ÚZEMNÍ PLÁN MĚSTA BRNA

Textová část Odůvodnění

Kapitola 19 Vyhodnocení připomínek

Svazek Pd1 *(bez osobních údajů)*

kód úpravy G041 (požadavek MČ)

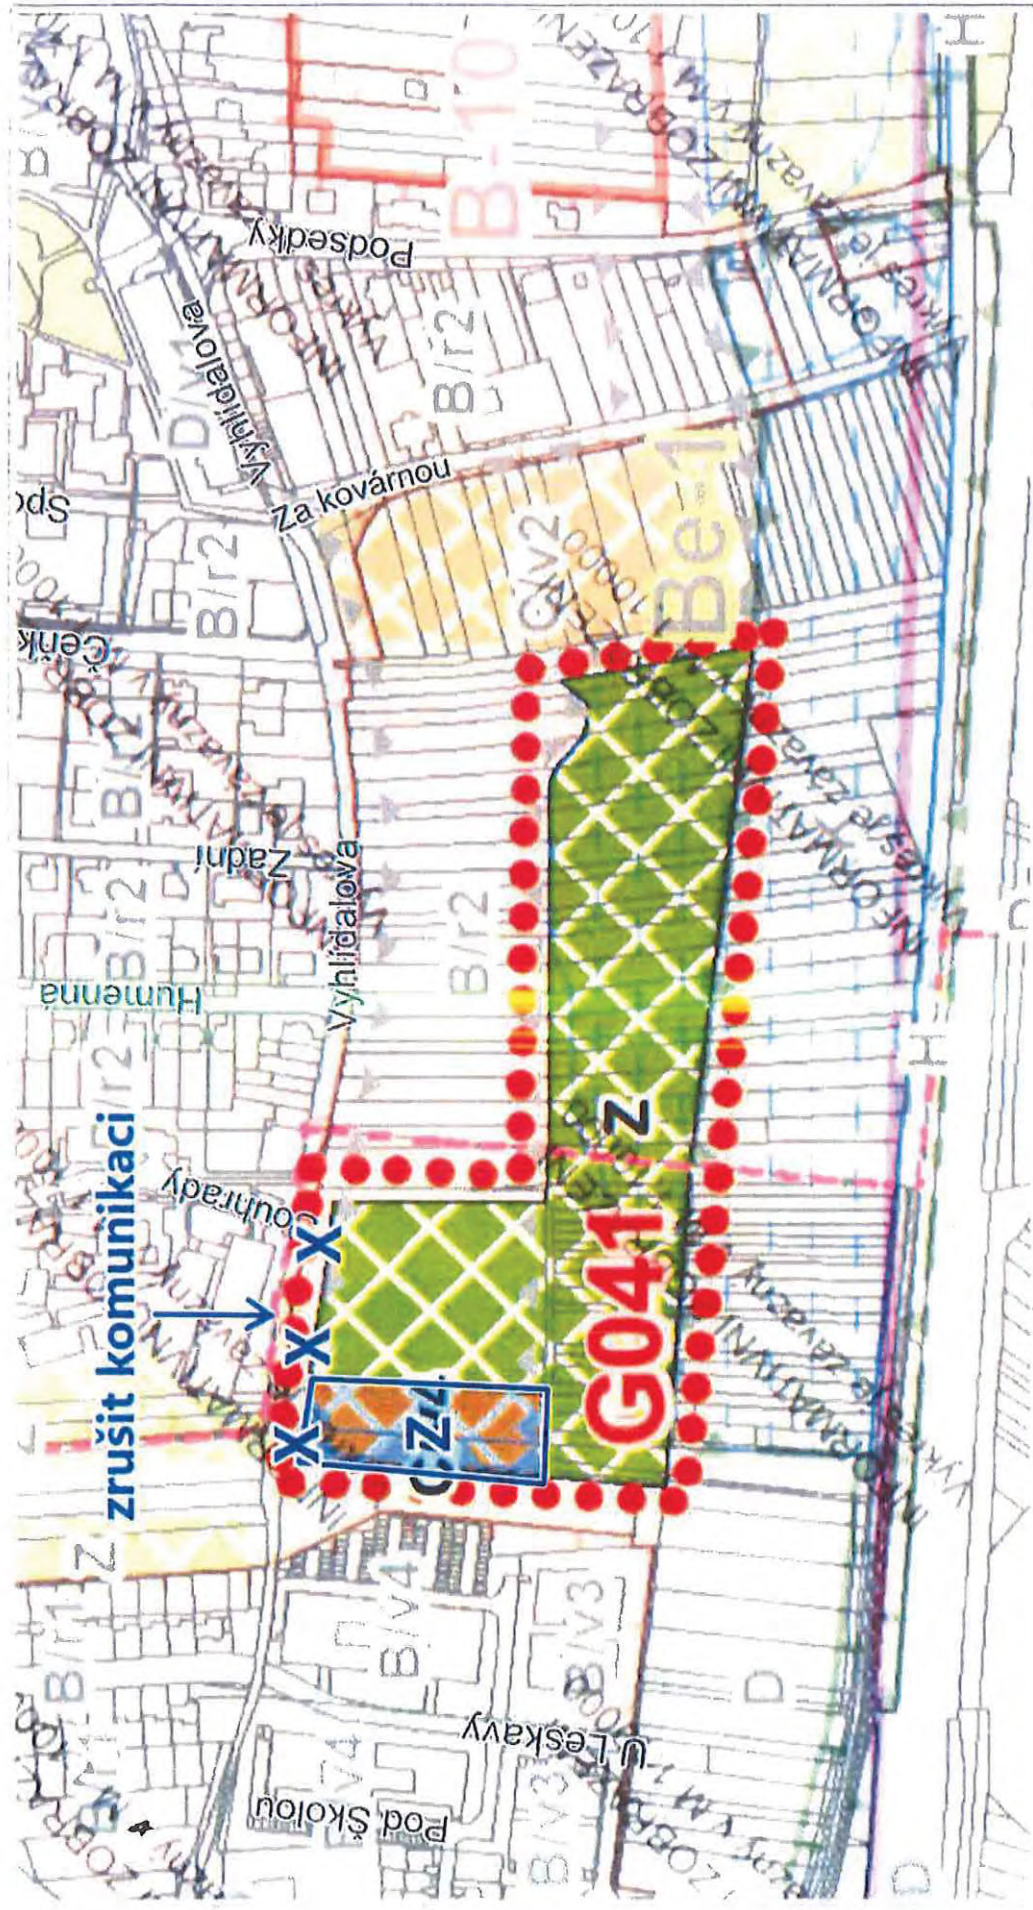
1 Zastupitelstvo MČ Brno-Bohunice **požaduje** u podstatných úprav návrhu Územního plánu města Brna pro 2. opakované veřejné projednání, v celé lokalitě označené pod kódem úpravy G041 plochu městské zeleně „Z“ **1** a **ukládá** vedoucí Stavebního odboru zaslat toto stanovisko pořizovateli Územního plánu města Brna – Odboru územního plánování a rozvoje MMB.

Jedná se o lokalitu, která navazuje na okrajovou část MČ, kde je v současné době podle platného Územního plánu města Brna nestavební návrhová plocha s funkcí využití jako plocha městské zeleně, funkční typ plocha rekreační zeleně – ZR. Nová zástavba výškové úrovně 9-22 m výrazně ovlivní ráz této lokality, znemožní propojení severní plochy zeleně se zelení na jihu a východě a tím zhorší celkové budoucí využití této plochy pro rekreaci. Současně dojde k narušení pohody bydlení v přilehlých bytových domech.

MČ požaduje vymezení celé plochy na Z.

Nesouhlasnou připomínku s vymezenými stavebními plochami C/v4 a B/r2 v západní části lokality Be-1 MČ opakovaně uplatnila při 1. opakovaném veřejném projednání v 06/2021. Návrh řešení rozsahu stavebních ploch v dané části lokality byl na základě uplatněného podnětu určeného zastupitele RNDr. Filipa Chvátala, PhD. dle § 53 odst. (1) stavebního zákona, při vyhodnocení podání z 1. veřejného projednání v 06/2020 ponechán pro 1. opakované veřejné projednání v 06/2021 beze změny, došlo pouze k úpravě funkční plochy z bydlení na funkci smíšenou obytnou.

Přípomínce nelze zcela vyhovět, protože zde byla uplatněna diskrece samosprávy na podobu územního plánu.

kód úpravy G041 (požadavek MČ)

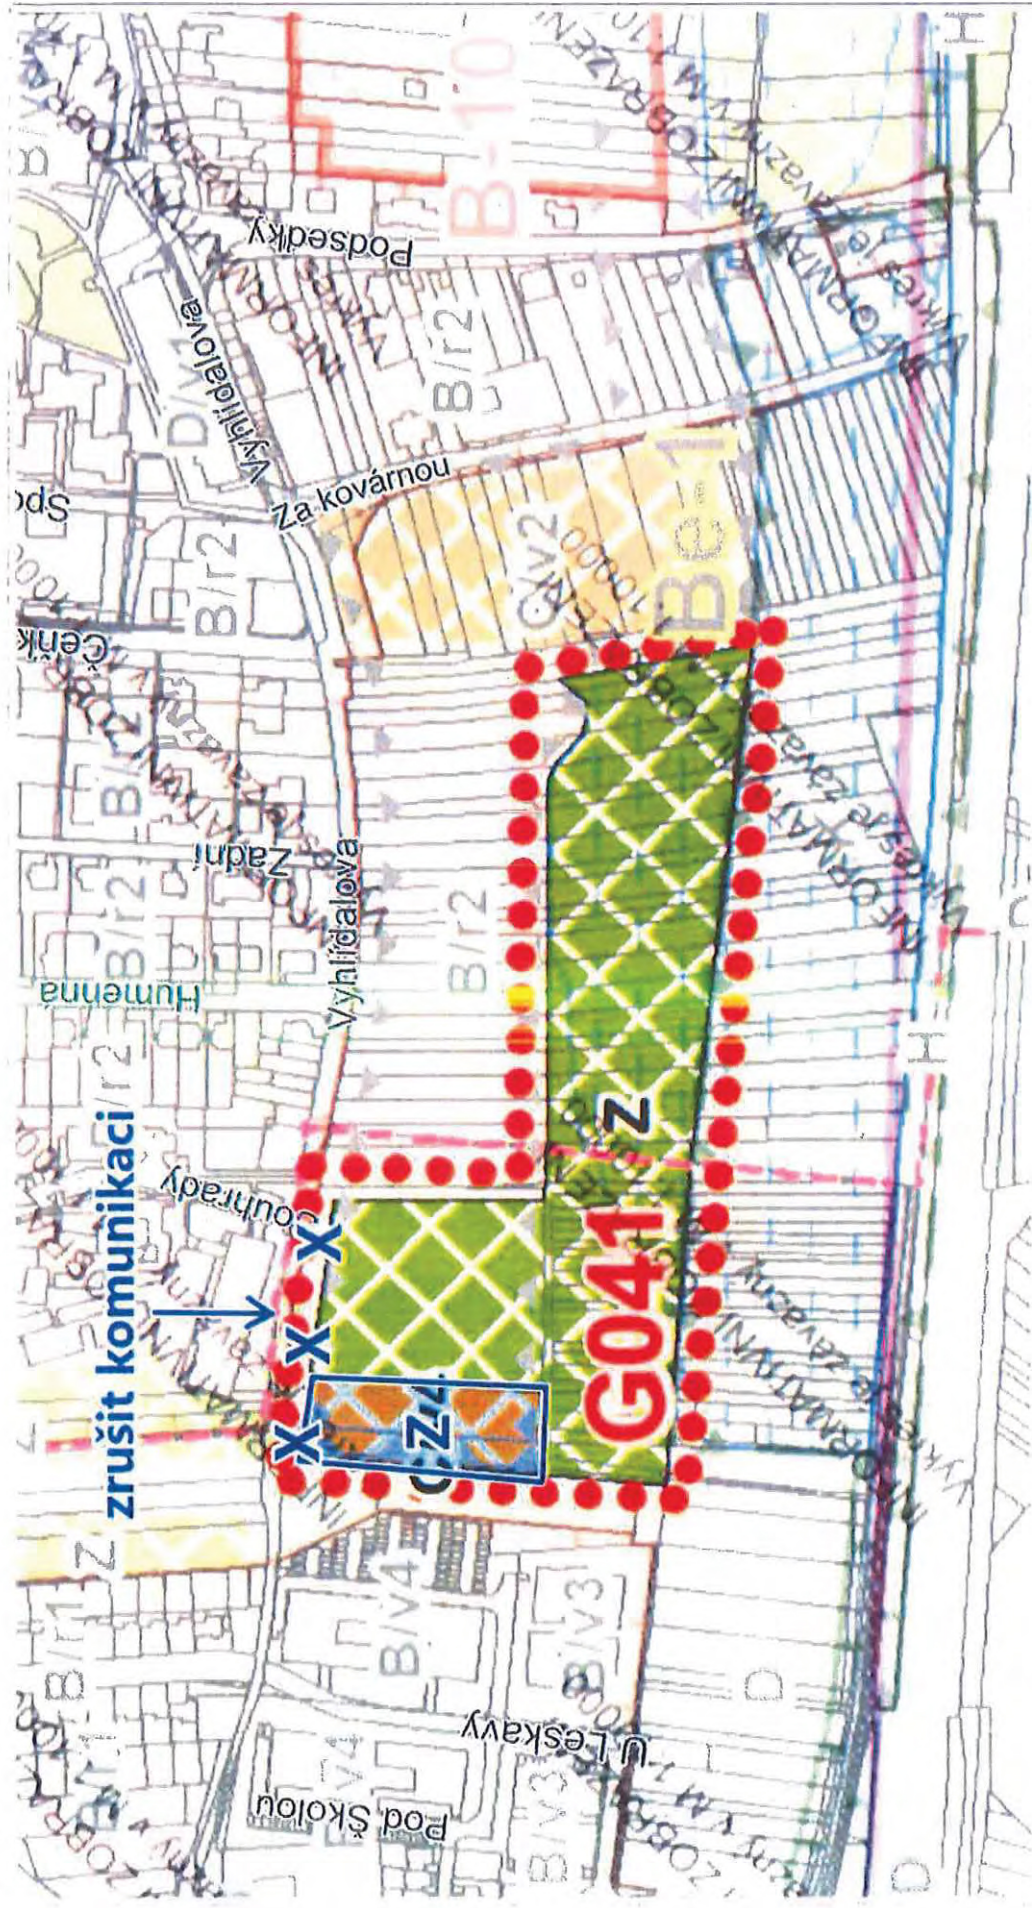
Zastupitelstvo MČ Brno-Bohunice **nesouhlasí** u podstatných úprav návrhu Územního plánu města Brna pro 2. opakované veřejné projednání v rámci lokality označené pod kódem úpravy G041 s propojovací komunikací ulice Dvořiště s plánovanou komunikací k terminálu IDS a **ukládá** vedoucí Stavebního odboru zaslat toto stanovisko pořizovateli Územního plánu města Brna – Odboru územního plánování a rozvoje MMB.

Nová propojovací komunikace by byla napojena na ulici Dvořiště, kde je klidná část s řadovou zástavbou s RD. Propojovací komunikací by se doprava z nové výstavby v MČ Brno-Starý Lískovec svedla do této části až na ulici Lány, která je již v současné době kapacitně přetížena automobilovou dopravou.

Pořizovatel v rámci veřejné vyhlášky, č.j. MMB/0566265/2021, ze dne 5.11.2021, kterou bylo mimo jiné oznámeno datum a místo konání 2. opakovaného veřejného projednání o upraveném Návrhu připravovaného Územního plánu města Brna, avizoval, že: "Podstatně upravený Návrh ÚPmB se tedy může projednávat stavebním zákonem předpokládaným způsobem pouze v rozsahu jednotlivých úprav. Veškerá podání, která se nebudou týkat upravených částí, budou v souladu se zákonem zamítnuta, protože obsahově nebudou spadat do merita projednávané věci."

Předmětné podání je ve svých požadavcích, a proto také svojí povahou, uplatněno mimo projednávaný rámec podstatných úprav, a tudíž je ve smyslu ust. § 53 odst. 2 zákona č. 183/2006 Sb., o územním plánování a stavebním řádu, ve znění pozdějších předpisů, vyhodnoceno tak, že se mu nevyhovuje.

CH-1

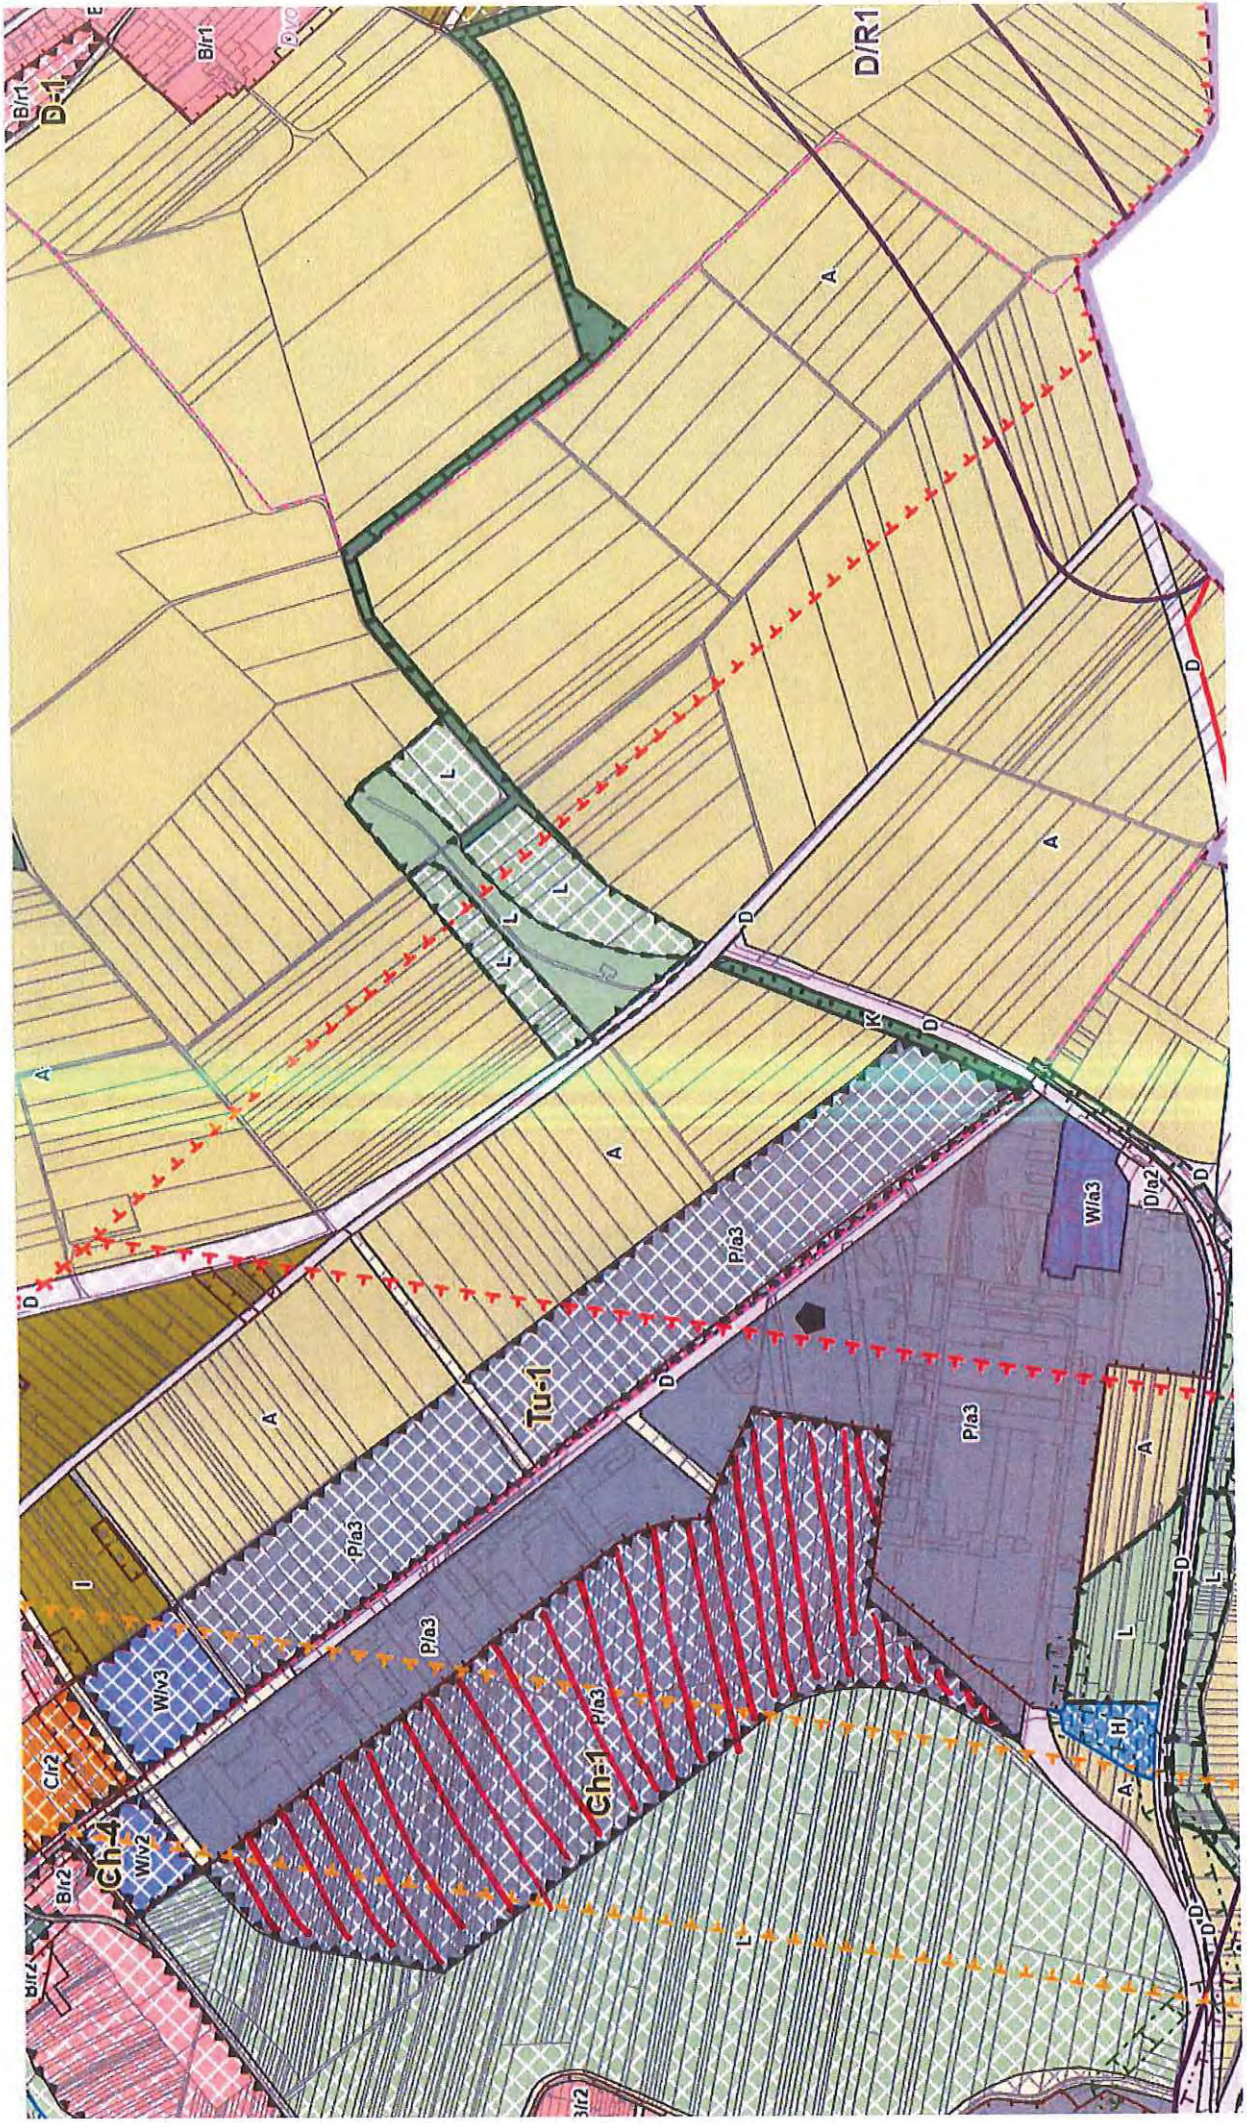
Připomínka č. 1: Nesouhlasíme za MČ Brno-Chrlice s navrhovanou plochou výroby a skladování v celé navrhované ploše Ch- 1 požadujeme plochy zemědělské A.

Nesouhlasíme za MČ Brno-Chrlice s navrhovanou plochou výroby a skladování v celé navrhované ploše Ch- 1 požadujeme plochy zemědělské A. Plocha Ch -1 je vymežována na základě nesouhlasu městské části Brno – Chrlice. Rada městské části se vyjadřovala v červnu r. 2020, že realizovatelnost plochy CH1 je závislá na přestavbě mostu Roviny. Pořizovatel UP nerespektuje připomínky MČ Brno-Chrlice. Na základě nerespektování požadavků MČ Brno-Chrlice nyní požadujeme plochy zemědělské A v celé navrhované ploše Ch - 1.

— POŘADUJEME PLOCHY ZEMĚDĚLSKÉ A

Pořizovatel v rámci veřejné vyhlášky, č.j. MMB/0566265/2021, ze dne 5.11.2021, kterou bylo mimo jiné oznámeno datum a místo konání 2. opakovaného veřejného projednání o upraveném Návrhu připravovaného Územního plánu města Brna, avizoval, že: "Podstatně upravený Návrh ÚPmB se tedy může projednávat stavebním zákonem předpokládaným způsobem pouze v rozsahu jednotlivých úprav. Veškerá podání, která se nebudou týkat upravených částí, budou v souladu se zákonem zamítnuta, protože obsahově nebudou spadat do merita projednávané věci."

Předmětné podání je ve svých požadavcích, a proto také svojí povahou, uplatněno mimo projednávaný rámec podstatných úprav, a tudíž je ve smyslu ust. § 53 odst. 2 zákona č. 183/2006 Sb., o územním plánování a stavebním řádu, ve znění pozdějších předpisů, vyhodnoceno tak, že se mu nevyhovuje.

Ch-2

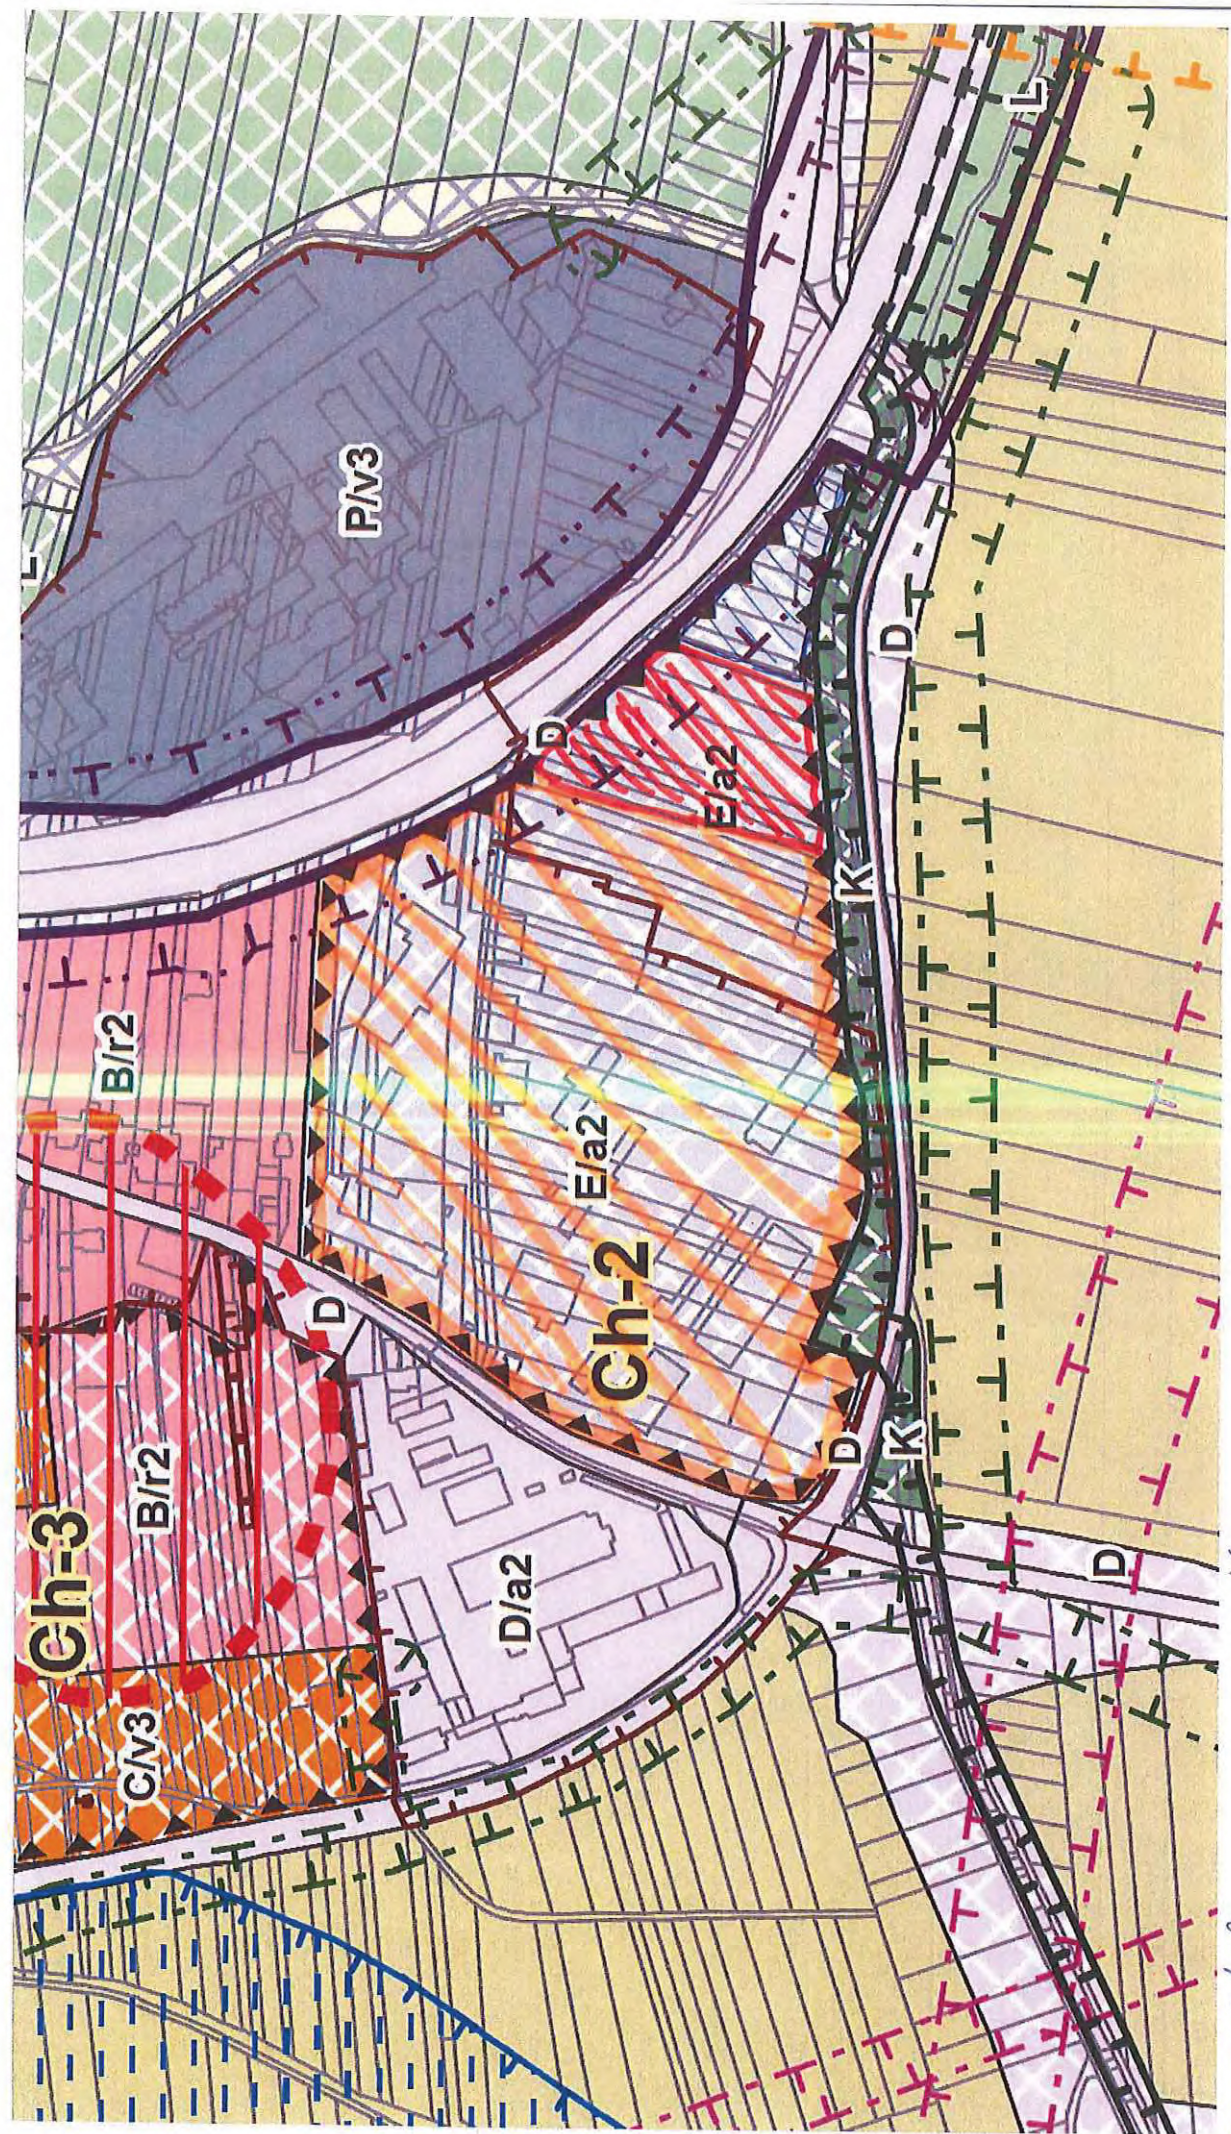
Přípomínka č. 2: Požadavek na omezení rozsahu plochy lehké výroby v lokalitě Ch – 2

Znovu požadujeme zmenšení přestavbové a návrhové plochy lehké výroby v lokalitě Ch - 2 Roviny, a to tak, aby plocha lehké výroby v této lokalitě zahrnovala pouze oranžově vyznačenou část dle Přílohy „CH2“ těchto připomínek. V ostatních částech této lokality požadujeme vymezit, resp. zachovat, plochy zemědělské (A - plochy pro zemědělskou výrobu či ZPF) a plochy krajinné zeleně K (vše dle přílohy č. 2 těchto připomínek) v souladu s vymezením podle platného Územního plánu města Brna (dále „ÚPmB“).
